Notitie Korte Muiderweg – overwegingen alternatieven actiegroep

23 februari 2024

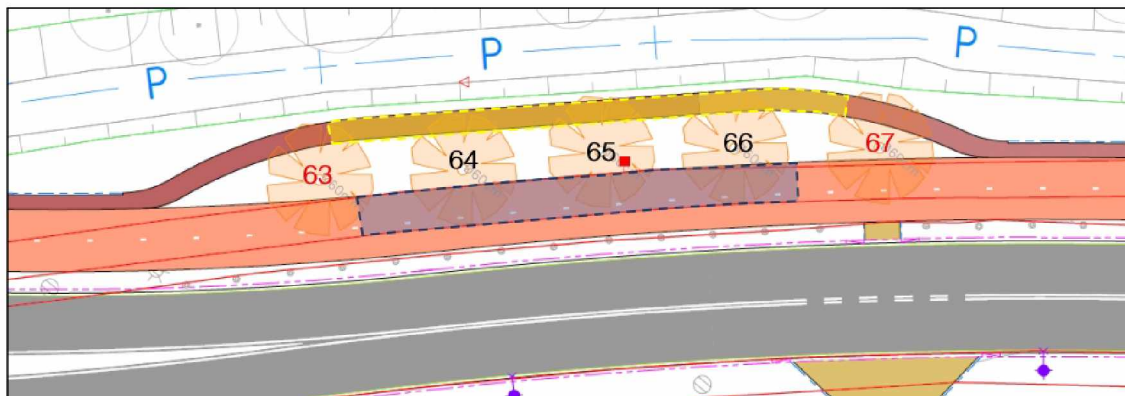
In alternatief 3 wordt ten opzichte van het huidige DO voorgesteld om maatwerk toe te passen in de ligging van het wandelpad en fietspad met als doel meer bomen te behouden en op plaatsen het wandelpad te verbreden. Ook is door de actiegroep voorgesteld om op plaatsen de berm tussen rijbaan en fietspad te versmallen om op die manier meer ruimte te creëren voor de bomen.

Het versmallen van de berm tussen rijbaan en fietspad is vanuit verkeersveiligheid overwegingen niet mogelijk. De berm in het huidige DO is 1,2 meter, de minimale norm. Zodoende is in het kader van alternatief 3 gekeken naar de mogelijkheden om het wandelpad op plaatsen achter de bomen langs te laten lopen en te verbreden (met ongewijzigde breedte van de berm tussen rijbaan en fietspad).

In hoofdstuk 2.2 van de BEA wordt een toelichting gegeven op de consequenties voor de bomen op basis van dit alternatief 3. Geconcludeerd wordt dat het losknippen van het wandelpad niet leidt tot behoud van meer bomen ten opzichte van het huidige DO. Zowel in het huidige DO als met een alternatieve ligging van het wandelpad kunnen 33 bomen gehandhaafd blijven, mits wordt voldaan aan de randvoorwaarden. In hoofdstuk 3.2 wordt toegelicht dat met het toepassen van een alternatieve werkwijze het mogelijk is om 8 bomen* extra te handhaven ten opzichte van het huidige DO. NB. In de rapportage wordt geschreven over 9 bomen, echter boom 53 is niet te behouden door de genoemde verplaatsing van de bocht, het tracé blijft onverminderd dicht bij deze boom lopen. Het betreft dus 8 bomen die met alternatieve werkwijze mogelijk gehandhaafd kunnen blijven. Hieronder zijn de passages uit hoofdstuk 3.2 weergegeven waar staat omschreven op welke manier extra bomen gehandhaafd kunnen worden.

Aan de zuidelijke zijde nabij boomnummer 64, 65 en 66 wordt met het aanleggen van het nieuwe fietspad de lijn van het oude fietspad aangehouden. Bij een ontgraving tot 71 cm -mv kunnen de bomen niet behouden blijven. De inbouwdiepte kan hier aangepast worden door enkel de toplaag van het asfalt te herprofiëren (blauw vak in figuur 13), waarbij aan de zuidzijde wel het volledige profiel wordt gerealiseerd. Voor het voetpad (38 cm -mv) geldt dat deze niet gerealiseerd kan worden met een in te bouwen profiel of verdichting. Hierbij dient een voetpad gerealiseerd te worden op het huidige maaiveld zonder opsluiting of verdichting (geel vak in figuur 13).

Figuur 13: Aanpassing binnen het aanleggen van het fietspad (blauw) en het voetpad (geel) nabij boomnummers 64, 65 en 66. Niet te handhaven boomnummers in rood.

Figuur 14: Aanpassing binnen het aanleggen van het fietspad (blauw) en het voetpad (geel) nabij boomnummers 64, 65 en 66. Niet te handhaven boomnummer in rood.

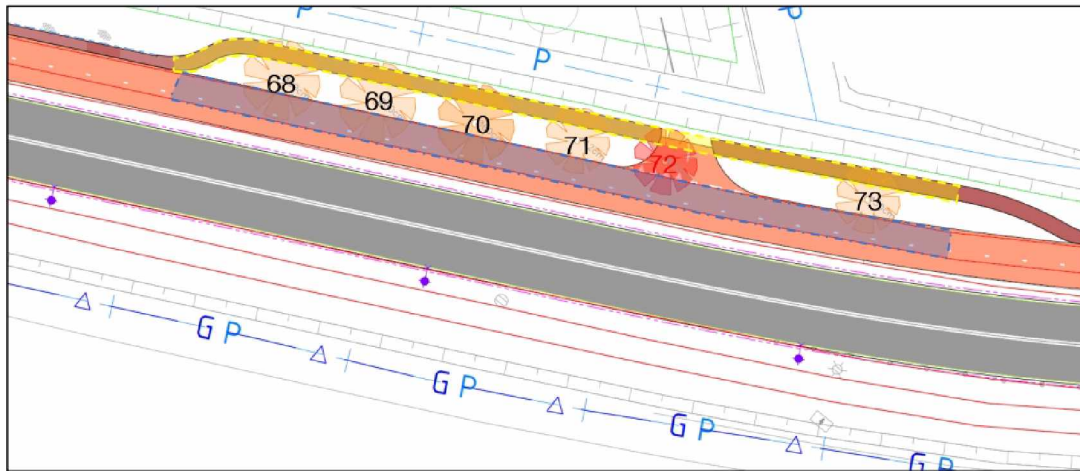
Aan de zuidelijke zijde nabij boomnummer 68 t/m 71 en 73 wordt met het aanleggen van het nieuwe fietspad de lijn van het oude fietspad aangehouden. Bij een ontgraving tot 71 cm -mv kunnen de bomen niet behouden blijven. De inbouwdiepte kan hier aangepast worden door enkel de toplaag van het asfalt te herprofilen (blauw vak in figuur 14), waarbij aan de zuidzijde wel het volledige profiel wordt gerealiseerd. Voor het voetpad (38 cm -mv) geldt dat deze niet gerealiseerd kan worden met een in te bouwen profiel of verdichting. Hierbij kan alleen een voetpad gerealiseerd te worden op het huidige maaiveld zonder opsluiting of verdichting (geel vak in figuur 14).

Hoofdstuk 2.2 van de aanvullende BEA rapportage maakt inzichtelijk dat het losknippen van het wandelpad niet tot behoud van meer bomen ten opzichte van het huidige DO leidt. De aanleg en fundering van het fietspad en wandelpad is meer bepalend voor de mate waarin bomen gehandhaafd kunnen blijven (zie hoofdstuk 3.2). Een alternatieve werkwijze heeft echter invloed op de kwaliteit van het wandelpad en fietspad. In deze alternatieve werkwijze wordt voor een deel van het fietspad enkel de toplaag van het asfalt vervangen. De wortelopdruk van de bomen zal zich op deze manier blijven manifesteren. Op deze manier zullen scheuren ontstaan in het fietspad en is de kans groot dat het fietspad binnen geringe tijd gaat afhangen ten opzichte van het nieuw gefundeerde gedeelte.
